List of corrigenda regarding the “Report of Results of Comprehensive Evaluation (Primary Evaluation) regarding Safety on Unit 1 and Unit 7 of Kashiwazaki-Kariwa Nuclear Power Station “.

【Unit 1 of Kashiwazaki-Kariwa Nuclear Power Station(1/2)】

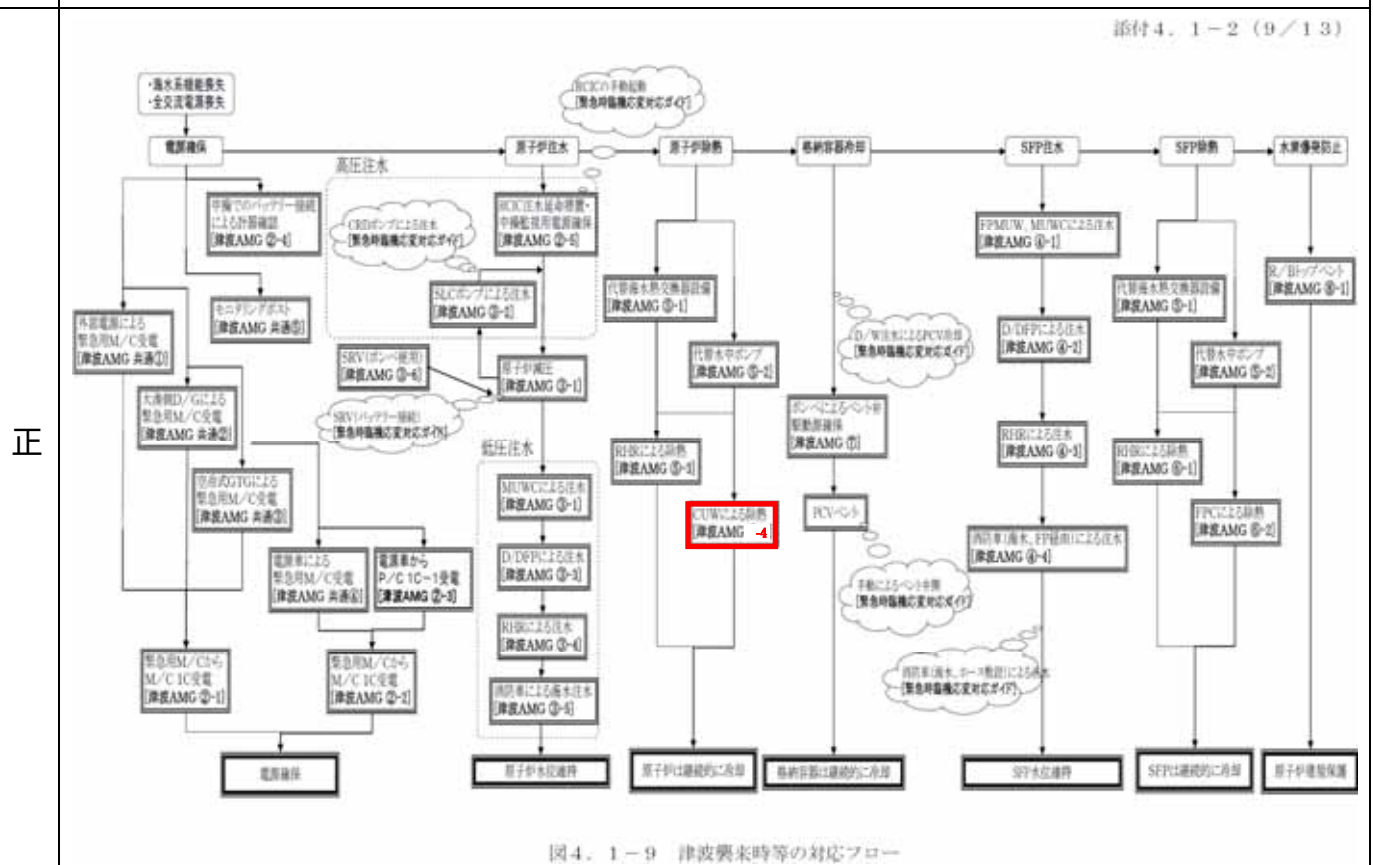
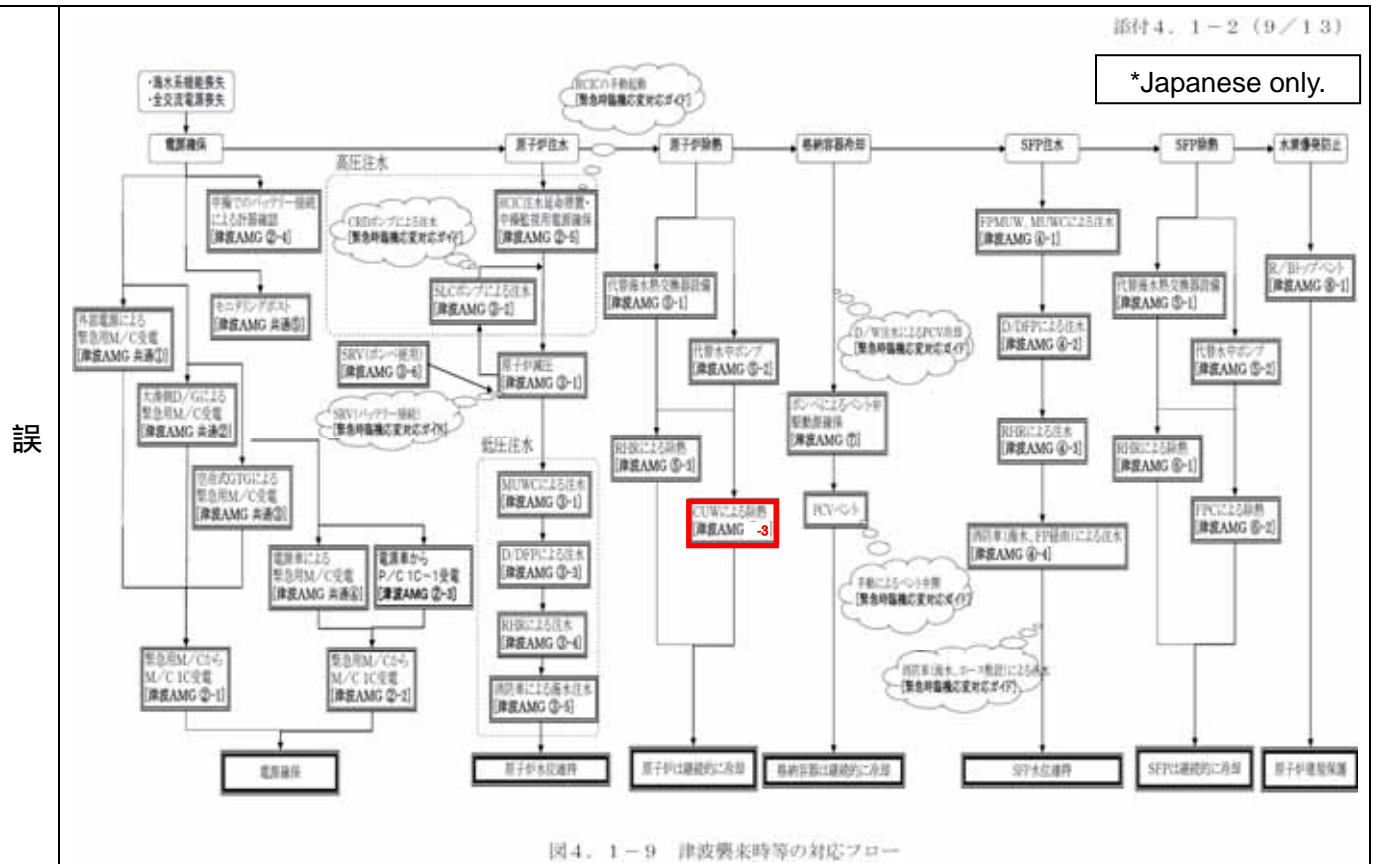
誤

正

【Unit 7 of Kashiwazaki-Kariwa Nuclear Power Station(1/3)】

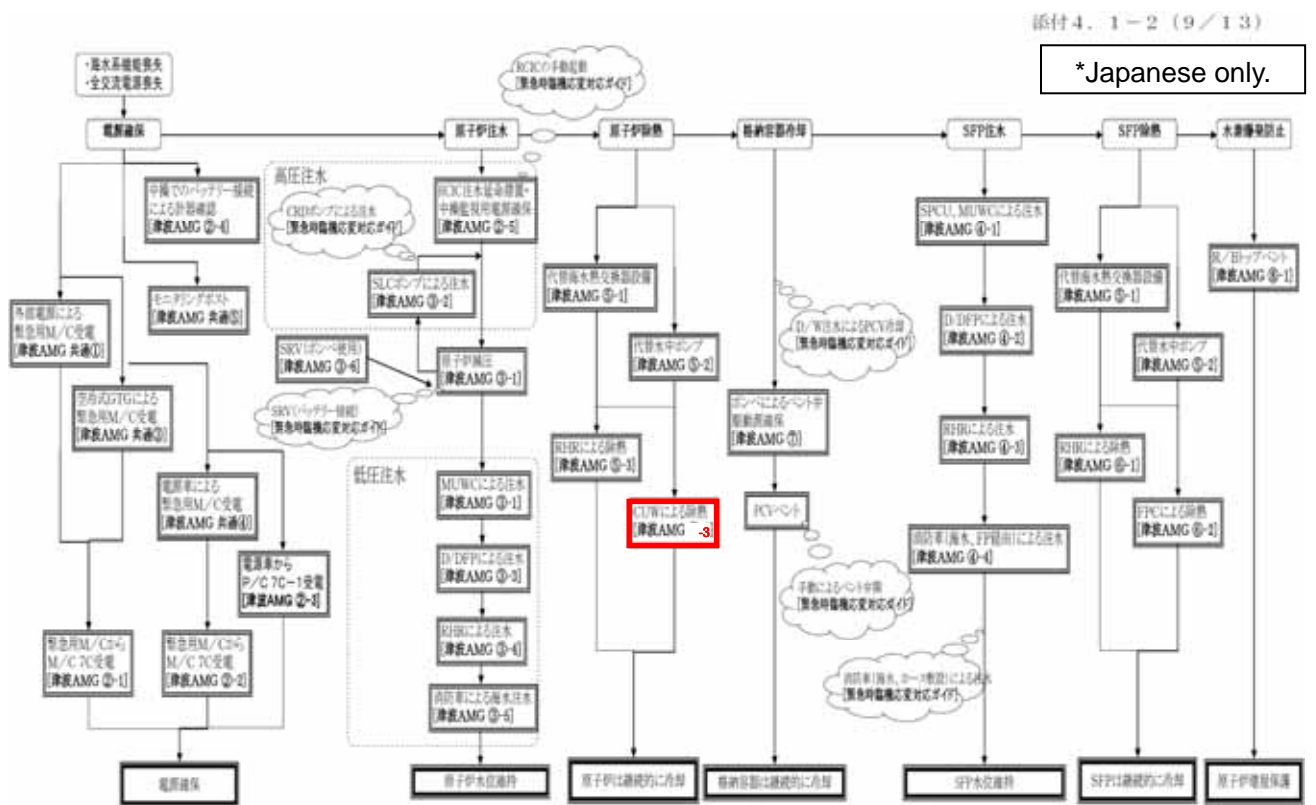
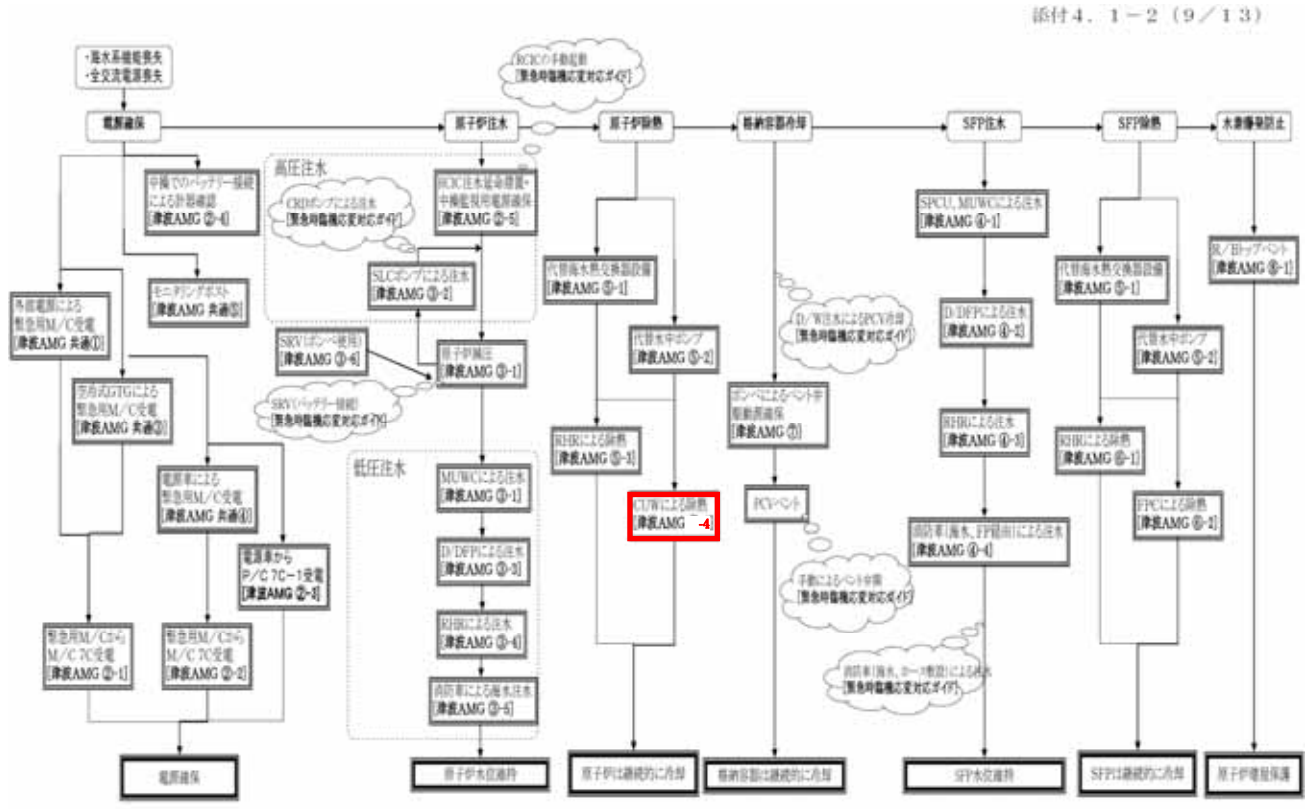
誤

正
